**AVIS RELATIF À LA PROTECTION
CONTRE LES EVENTUELS EFFETS NOCIFS ET NUISANCES
PROVOQUÉS PAR LES RAYONNEMENTS NON IONISANTS
GÉNÉRÉS PAR DES ANTENNES ÉMETTRICES STATIONNAIRES**

Commune : SAMBREVILLE - Exploitant : ORANGE

Référence exploitant : 107N1_1/30034N1_1/40034N1_1/50034N1_1

Rapport n° 1521 / 2025

Figure 1 : Vue en plan des lieux de séjour et des points de contrôle

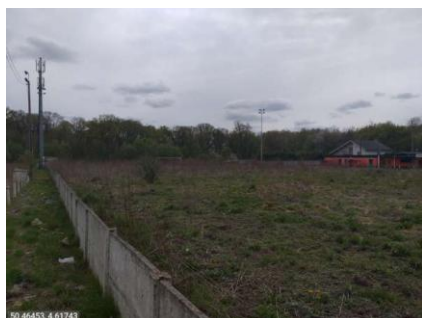
Les fréquences d'émission, la puissance rayonnée par chacune des antennes et leur gain permettent de déterminer le rayon de la zone à analyser. Tout dépassement de la limite par installation est exclu en dehors de cette zone. Le tableau 2 reprend les 35 LS² pour lesquels l'indice d'exposition est le plus élevé. Les différentes colonnes indiquent :

- le numéro du point de contrôle repris sur un des plans de la figure 1;
- le numéro du LS dans lequel se trouve le point de contrôle de la 1^{ère} colonne ;
- l'atténuation d'obstacle prise en compte pour le calcul de l'indice d'exposition dans le LS ;
- le résultat du calcul de l'indice d'exposition.

N° point de contrôle	LS	Atténuation (dB)	Indice d'exposition relatif à la limite par installation IE_i
10	LS10	0,0	0,520
4	LS4	0,0	0,423
9	LS9	0,0	0,228
5	LS5	0,0	0,107
3	LS3	0,0	0,103
8	LS8	0,0	0,101
1	LS1	0,0	0,093
2	LS2	0,0	0,087
7	LS7	0,0	0,086
6	LS6	0,0	0,077

En ce qui concerne les antennes de l'installation mentionnées dans le tableau 1, la distance maximale à laquelle la limite pourrait être atteinte, à l'extérieur, est égale à 89,1 m. S'il n'y a pas de LS à une distance inférieure, les antennes respectent forcément la limite d'immission.

Dans le cas des LS situés à l'intérieur des bâtiments, une atténuation d'obstacle est prise en compte et il en résulte que la distance maximale à laquelle la limite pourrait être atteinte se réduit à 63,5 m.

Figure 2 : Vue en plan des installations d'antennes dans un rayon de 300 mètres autour de l'installation faisant l'objet de la demande d'avis

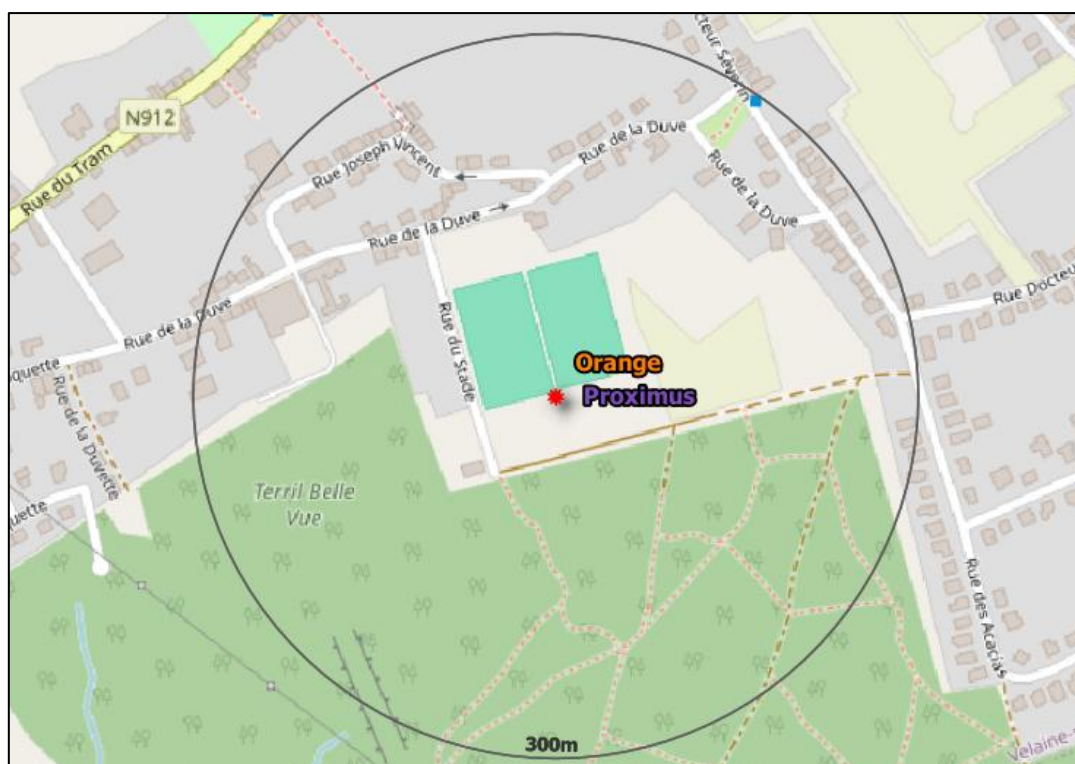
Le plan en projection verticale de la figure 2 indique la localisation des installations d'antennes émettrices stationnaires visées par le décret et situées dans un rayon de 300 mètres autour de l'installation référencée dans le paragraphe 2 et localisée au centre du cercle. Les données de localisation de ces antennes et les avis correspondant sont accessibles via le cadastre en ligne des antennes émettrices stationnaires⁸. Les installations prises en compte dans l'évaluation du respect de la limite cumulative sont les installations d'antennes émettrices déclarées en service par l'exploitant à la date du présent avis, à l'exception de l'installation référencée dans le paragraphe 2 et éventuellement d'autres installations ayant fait l'objet d'une demande d'avis à la même date et qui sont situées à l'intérieur de la zone de 300 mètres de rayon.

- a) il y a au plus 4 installations d'antennes émettrices stationnaires présentes dans la zone d'évaluation de 300 mètres de rayon représentée dans la figure 2, y inclus l'installation référencée dans le paragraphe 2 : la limite cumulative définie à l'article 4, §2 du décret est nécessairement respectée dans les lieux de séjour à l'intérieur de la zone d'évaluation de 300 mètres de rayon ;

- b) il y a exactement 5 installations d'antennes émettrices stationnaires présentes dans la zone d'évaluation de 300 mètres de rayon représentée dans la figure 2, y inclus l'installation référencée dans le paragraphe 2 et il existe, pour 3 ou 4 de ces installations, un avis attestant le respect de la limite abrogée de 3 V/m : la limite cumulative définie à l'article 4, §2 du décret est nécessairement respectée dans les lieux de séjour à l'intérieur de la zone d'évaluation de 300 mètres de rayon ;

- c) dans tous les autres cas, il a été vérifié que la limite cumulative définie à l'article 4, §2 du décret n'est pas dépassée dans les lieux de séjour sur base du nombre d'installations localisées dans la zone d'évaluation de 300 mètres de rayon représentée dans la figure 2, de leur localisation ainsi que des données inscrites dans la figure 1 et au paragraphe 4 du présent avis et dans les avis attestant le respect de la limite par installation ou de la limite abrogée de 3 V/m relatifs aux autres installations reprises dans la figure 2.

Compte tenu des considérations ci-dessus, il apparaît que l'intensité du rayonnement électromagnétique généré, dans les lieux de séjour situés dans un rayon de 300 mètres autour de l'installation référencée dans le paragraphe 2, par l'ensemble des antennes émettrices stationnaires de l'ensemble des exploitants du même site d'antennes émettrices stationnaires respecte la limite fixée à l'article 4, § 2 du décret.
